service
Environnement
unité
Eau et Milieux
Aquatiques

Objet : contrôle des bassins de rétention
Dossier suivi par : Jean Claude ROUILLE
Tél : 02-96-62-47-21
Courriel : jean-claude.rouille@equipement-agriculture.gouv.fr
PJ : 3 Fiches de contrôle

Fiche de contrôle

Rubrique : 2.1.5.0	Rejets d'eaux pluviales dans les eaux douces superficielles ou sur le sol ou dans le sous sol		
Identité Exploitant / Bénéficiaire : Adresse	Commune de CAULNES MAIRIE 22350 CAULNES		
Localisation du projet : Adresse	Résidence de la Vallée -zone Na S- 22350 CAULNES		
Projet : Surface totale (ha) : 2,40	Surface active (ha) : 0,96		
Rubriques concernées par le projet :	2.1.5.0		Autres :
Régime	Déclaration	X	Autorisation
	Déclaration		Autorisation
Date récépissé ou arrêté d'autorisation : 20 JUIN 2002			
Date du contrôle : 20 Janvier 2009

Plan ouvrages (suite)

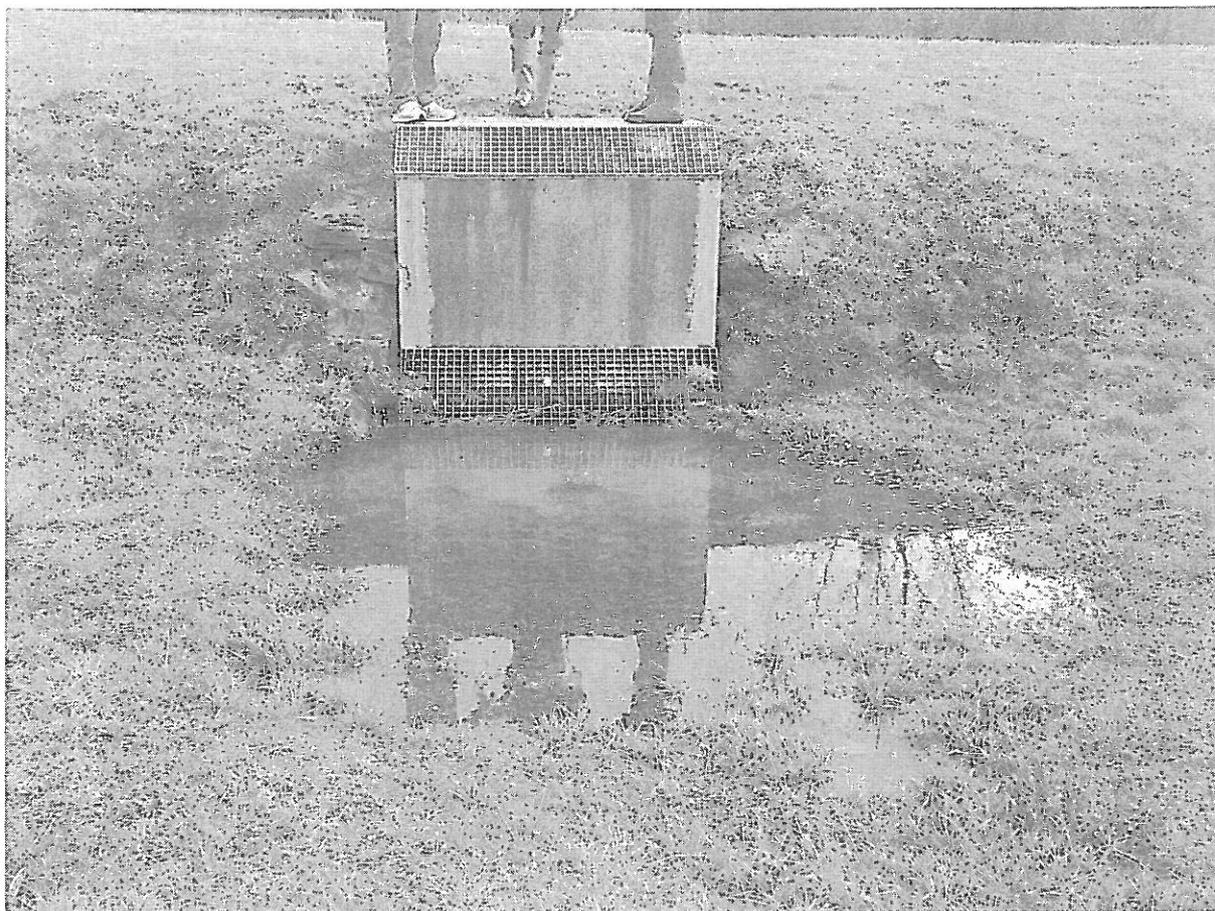
Etat d'entretien	Satisfaisant	à améliorer	Non satisfaisant	Observations
Point de rejet	X			Canalisation puis bief RAS
Ouvrage de stockage	X			Nettoyage grille à réaliser
Zone de décantation	X			Prévoir un curage
Dispositif anti-hydrocarbure	-			Pas nécessaire
Système de régulation			X	Calcul de dimensionnement orifice de fuite à réaliser par BE dans le cadre du SDAP en cours
Carnet d'entretien			X	A mettre en place

Une vérification de l'ensemble des éléments du dossier de construction du bassin est à réaliser par le BE ayant en charge le SDAP afin de partir sur des bases saines pour aboutir à un SDAP cohérent.

vanne d'obturation du bassin

canalisation d'entrée du bassin

ouvrage de sortie du bassin

Plan ouvrages (suite)

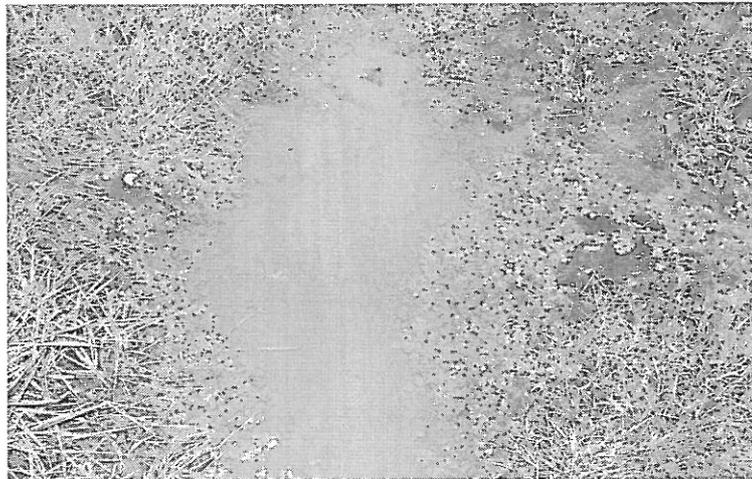
Etat d'entretien	Satisfaisant	à améliorer	Non satisfaisant	Observations
Point de rejet	X			Canalisation puis fossé RAS
Ouvrage de stockage	X			Nettoyage grille à réaliser
Zone de décantation		X		Prévoir un curage
Dispositif anti-hydrocarbure	-			Pas nécessaire
Système de régulation			X	Calcul de dimensionnement orifice de fuite à réaliser par BE dans le cadre du SDAP en cours
Carnet d'entretien			X	A mettre en place

Une vérification de l'ensemble des éléments du dossier de construction du bassin est à réaliser par le BE ayant en charge le SDAP afin de partir sur des bases saines pour aboutir à un SDAP cohérent.

rejet d'eau « usées »

canalisation d'entrée « ensablée »

grille ouvrage de rétention « à nettoyer »
